Pescara, 27/06/2017

OGGETTO: impianto Granito Forte - documentazione depositata - ritiro in auto-tutela dell'istanza e delle autorizzazioni - invio alla Procura della Repubblica degli atti - ulteriori osservazioni

2. INTERVENTI IN PROGETTO

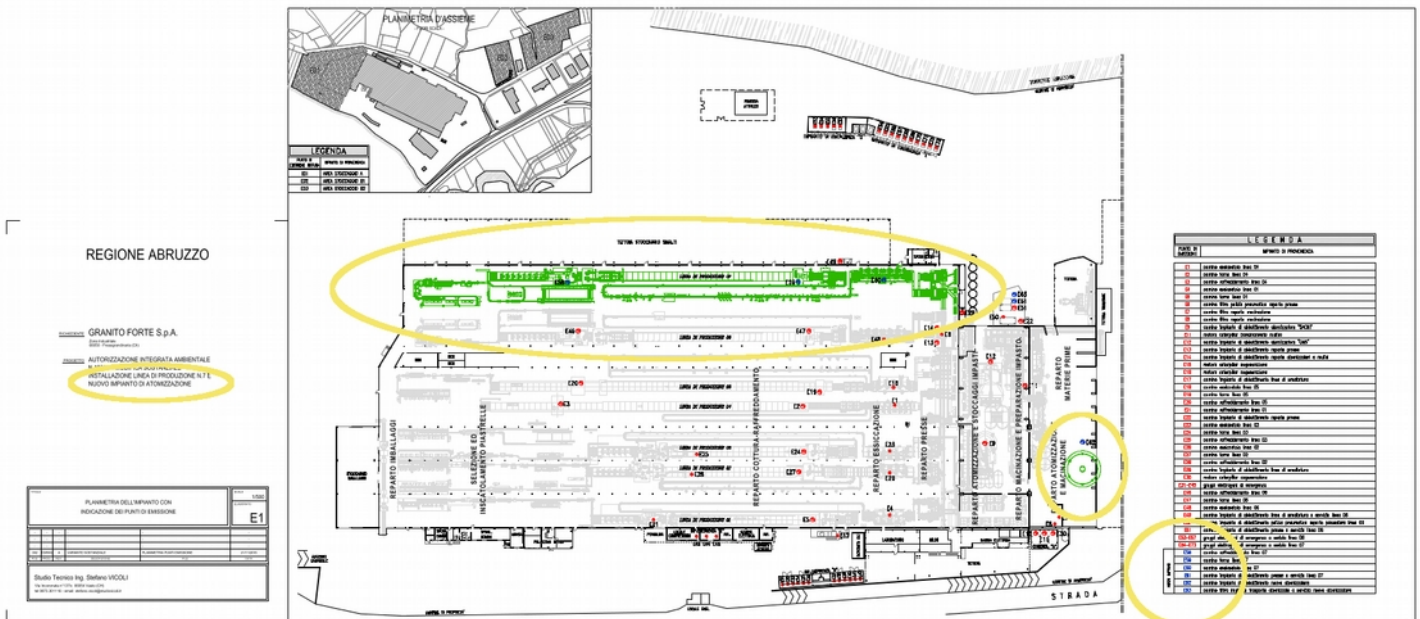
Nella relazione progettuale, a pag.11, viene descritto lo stato di fatto e lo stato di progetto. Nello stato di fatto si parla esclusivamente di n.2 atomizzatori presenti nel sito.

La planimetria allegata al Progetto è inequivocabile, presentando le nuove strutture (camino E62, terzo atomizzatore, settima linea) da introdurre con colori diversi rispetto alle strutture già esistenti (o, almeno, a quelle che si voleva evidenziare come tali).

A pag.12 della Relazione di progetto è altrettanto inequivocabile anche a parole, in considerazione dell'uso dei tempi dei verbi, che settima linea e terzo atomizzatore non sono ancora *in situ*.

Figura 5.2.7.: prospetto locale atomizzatore

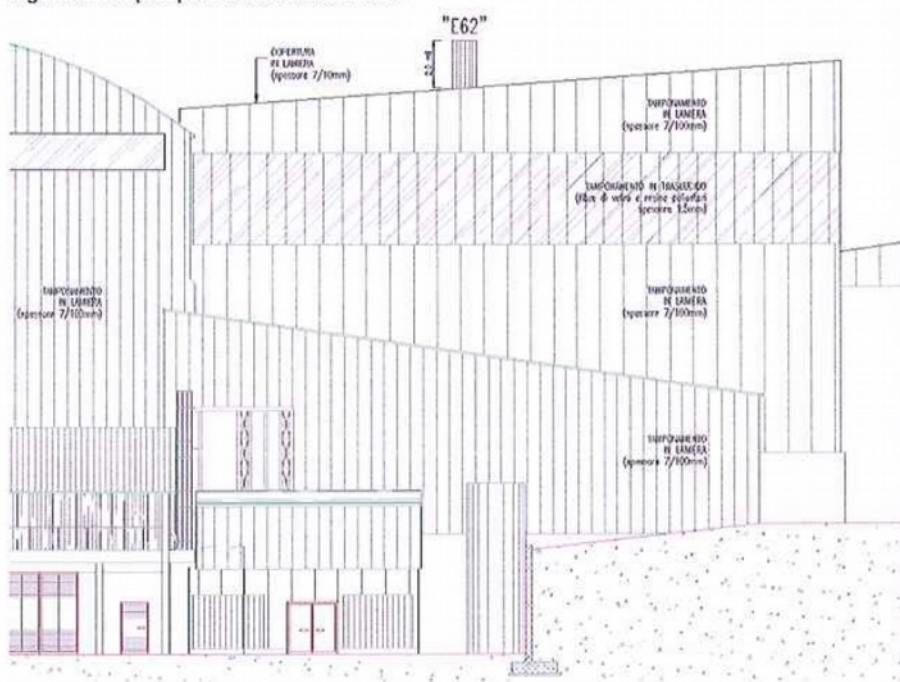
Tra l'altro la Relazione Acustica si occupa proprio di analizzare, ai fini della V.A., l'impatto del nuovo atomizzatore, in quella posizione. Adirittura specifica che la tipologia della costruzione può influenzare i risultati e introduce anche uno specifico prospetto per descrivere la condizione del nuovo camino. Tutto ciò conferma quanto da noi affermato fin dal principio con le nostre osservazioni relative all'improvviso rilascio del provvedimento SUAP 33933 per la sopraelevazione, visto che tali strutture fanno parte integrante del progetto di ampliamento produttivo sottoposto a V.A. e che quest'ultimo procedimento è elemento di carattere preventivo ai fini del rilascio di qualsiasi altra autorizzazione.
